臺南市議會第 4 屆第 4 次定期會提案

類別	工務	編號	11	提案單位	臺南市政府(水利局)	中華民國 113 年 10 月 9 日 府水雨字第 1132202484 號
案由	內政部國土管理署同意增加本市「前瞻計畫第 4 期特別預算－縣市管河川及區域排水整體改善計畫－雨水下水道工程」經費 1 億 2,075 萬 3,000 元(中央補助款 1 億 1,019 萬 3,000 元，市配合款 1,056 萬元)，為爭取時效，謹請貴會同意先行墊付，俾憑辦理後續相關作業事宜，俟 114 年度追加減預算時辦理轉正，敬請審議。					
說明	一、依據內政部國土管理署 113 年 9 月 18 日國署水建字第 1131153732 號函辦理。 二、本案符合「各機關單位預算執行要點」第 44 點第 4、6 款，經上級政府核定之補助款所使用之支出與配合上級或同級政府施政需要而核定必須分擔且須及時使用之支出。 三、本案相關說明：本局為辦理易淹水地區雨水下水道建設，已獲內政部國土管理署同意增加本市「前瞻計畫第 4 期特別預算－縣市管河川及區域排水整體改善計畫－雨水下水道工程」項下「臺南市永康區鹽洲抽水站新建工程」、「臺南市安南區安中抽水站新建工程」等 5 件工程經費 1 億 2,075 萬 3,000 元(中央補助款 1 億 1,019 萬 3,000 元，市配合款 1,056 萬元)，因未及納入本府 114 年度總預算案，為爭取時效，謹請貴會同意先行墊付，俟 114 年度追加減預算時辦理轉正。 四、本案業經本府 113 年 10 月 8 日第 667 次市政會議審議通過。 五、提送墊付案緊急性理由：「前瞻計畫第 4 期特別預算－縣市管河川及區域排水整體改善計畫－雨水下水道工程」一案，亟需先行墊付辦理工程發包及變更設計事宜，故於本會期提出墊付案申請。					
辦法	請貴會同意先行辦理墊付，俟 114 年度追加減預算時辦理轉正。

第 7 次經費調整表

儲油槽

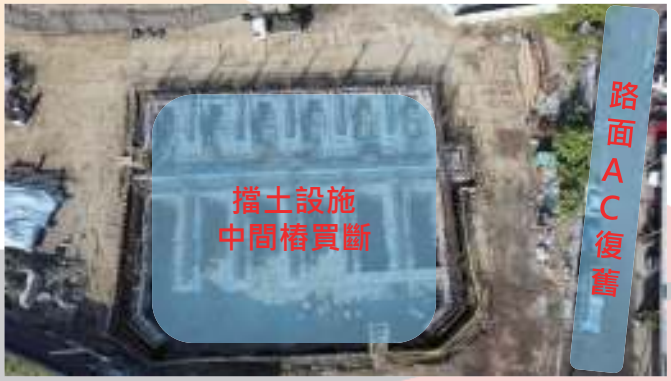
本次調整為辦理第三次變更設計，主要增加工項為:

- 增加室內粉刷1:3水泥粉光漆防霉乳膠漆。
- 站內挑高樓板及牆面鋼筋模板組立及水泥粉光漆施工所需施工架。
- 依消防局審查室內儲油槽危險物品及消防設備審查意見配合修正設計。
- 配合工地現況調整部分施作工項。

- 國土署原核定總工程經費：3億8,655萬元。
- 國土署調整後總工程經費：3億9,331萬6,606元。
- 本次經費調整原因：依消防局審查室內儲油槽危險物品及消防設備審查意見及配合工地現況調整工程施作工項辦理變更設計，國土署於113年9月18日核准調整經費。
- 所需增加工程經費676萬7,000元，因未及納入本府113年度總預算，為爭取時效，謹請貴會同意先行墊付，俟114年度總預算時辦理轉正。

項次2 臺南市安南區安中抽水站新建工程(2/3)

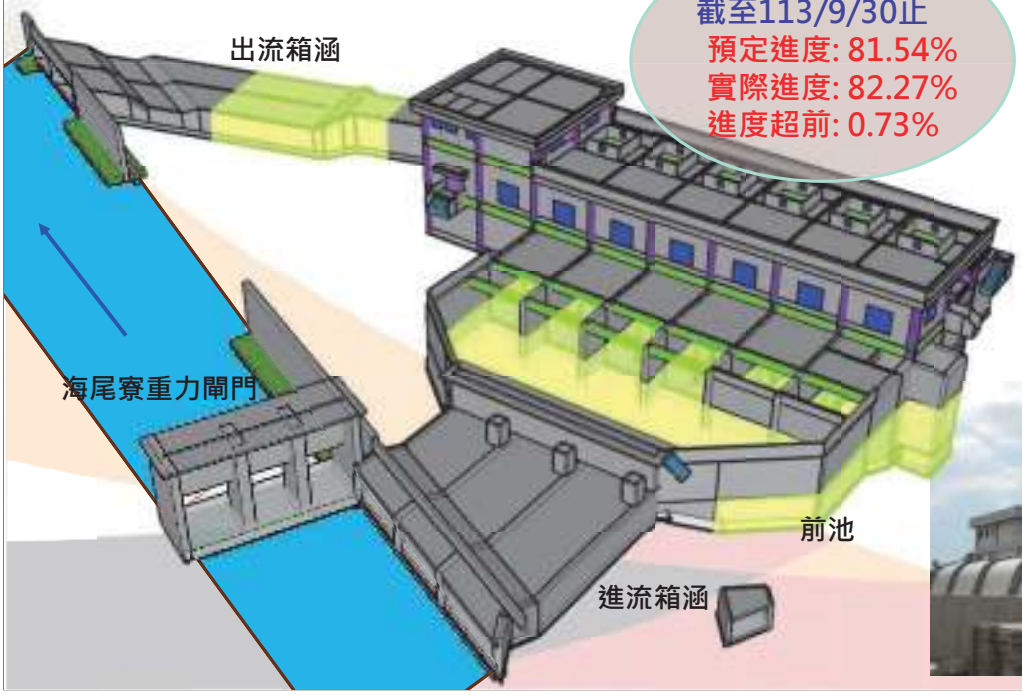
本次調整為辦理第一次變更設計，主要增加工項為:

- 增加鄰房保護措施，既有箱涵左岸擋土排樁補強，同安路237巷尾護岸補強。
- 新增臨時車行鋼鈑及施工便道。
- 臨時擋土設施中間樁買斷。
- 工區大門前路面AC復舊。
- 增設相關消防設備。
- 農水署灌排復舊、道路排水溝及儲油設施等，部分工項數量調整。

➢ 國土署原核定總工程經費：3億1,240萬元。
➢ 國土署調整後總工程經費：3億4,573萬2,979元。
➢ 本次調整原因：工程施工中因配合工地現況及鄰近居民需求辦理第一次變更設計，國土署於113年9月18日核准調整經費。
➢ 所需增加工程經費3,333萬3,000元，因未及納入本府113年度總預算，為爭取時效，謹請貴會同意先行墊付，俟114年度總預算時辦理轉正。

項次3 臺南市仁德區德糖路T幹線雨水箱涵新建工程(1/3)

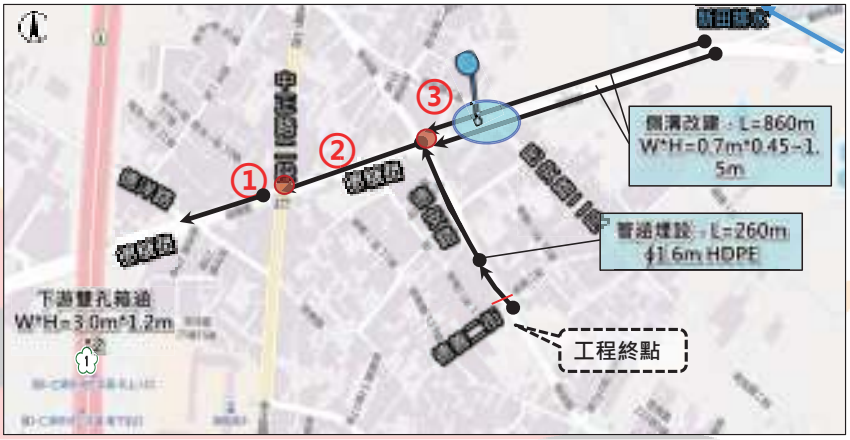
本次調整為辦理第一次變更設計，主要增加工項為:

➢ 增加德糖路、中正路二段路口連動式推進，D=1000，RCP管。
➢ 推進處之天然氣開挖探管及復原。
➢ 德安路埋設HDPE管(D=1600mm)

項次3 臺南市仁德區德糖路T幹線雨水箱涵新建工程(3/3)

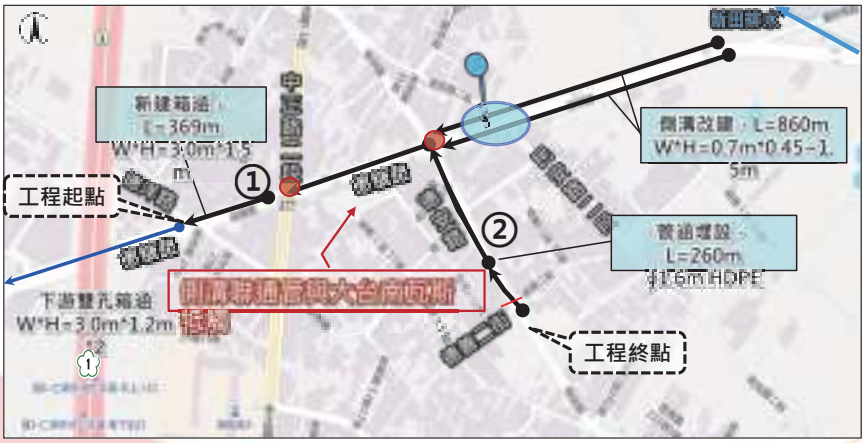
➢ 本次調整原因：依交通維持計畫需增加交維人員協助指揮交通及配合現場管線(自來水幹管、污水幹管)無法遷移需變更施工工法，國土署於113年9月18日核准調整經費。

景觀步道復舊模擬圖

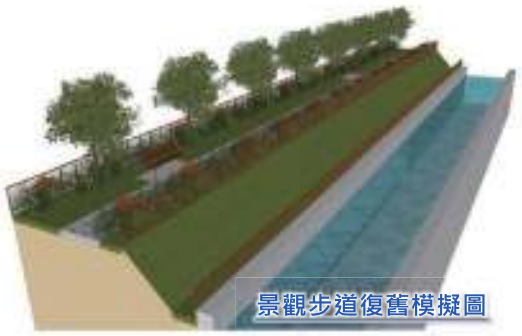
本次調整為辦理第一次變更設計，主要增加工項為:

◆執行考古遺址監看計畫

◆原有景觀設施、植栽復舊作業

- ➢仿木欄杆
- ➢步道磚復舊(活鋪)
- ➢九重葛移植與養護
- ➢既設涼亭復舊
- ➢磨石子座椅
- ➢喬木種植與養護
- ➢灌木種植與養護

原有景觀設施及植栽

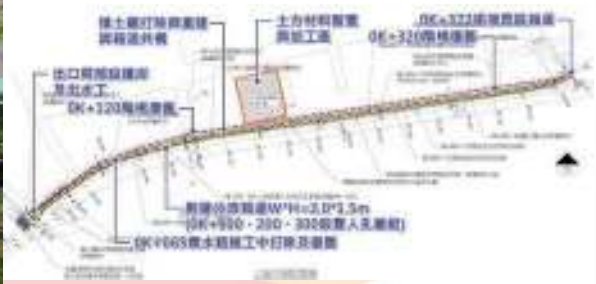
- 國土署原核定總工程經費： 4,000萬元。
- 國土署調整後總工程經費： 4,985萬8,000元。
- 本次調整原因：箱涵施工期間配合執行考古遺址監看計畫，另箱涵完成後，配合恢復原有景觀設施、植栽復舊作業等，需辦理變更設計作業，國土署於113年9月18日核准調整經費。
- 所需增加工程經費985萬8,000元，因未及納入本府113年度總預算，為爭取時效，謹請貴會同意先行墊付，俟114年度總預算時辦理轉正。
